监理工程师通知单

项目名称:平陆县 100MW 农光互补光伏发电项目

编号: ZHJL-JLTZ-079

主题: 关于阳朝 21-24 区光伏支架初验收整改事宜

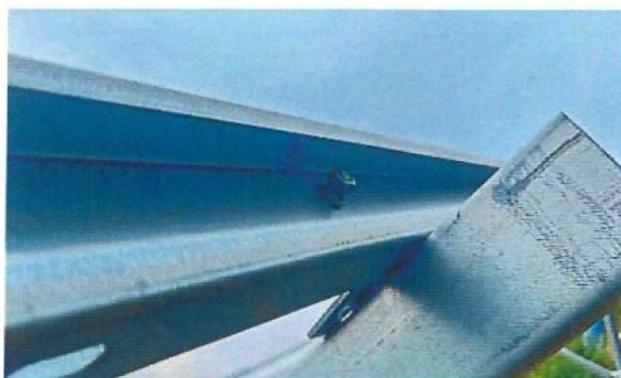
1、檩托与檩条连接螺栓未紧固

2、檩托与檩条连接螺栓缺失

3、斜梁安装不在同一直线

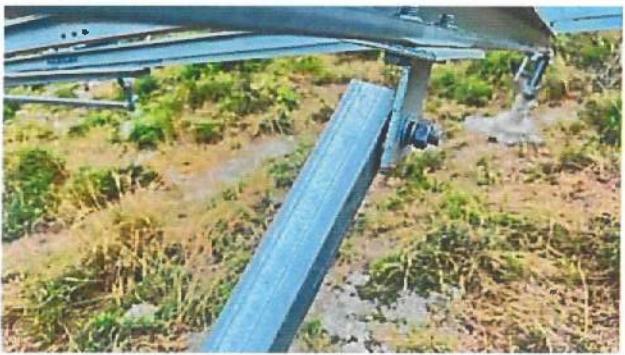
4、斜梁与檩条安装错位

5、檩条螺栓未紧固

6、后立柱未使用长斜撑

7、斜撑螺栓未紧固

8、檩托螺栓未紧固

9、立柱对穿螺栓未安装；

10、前后立柱背拉杆未安装
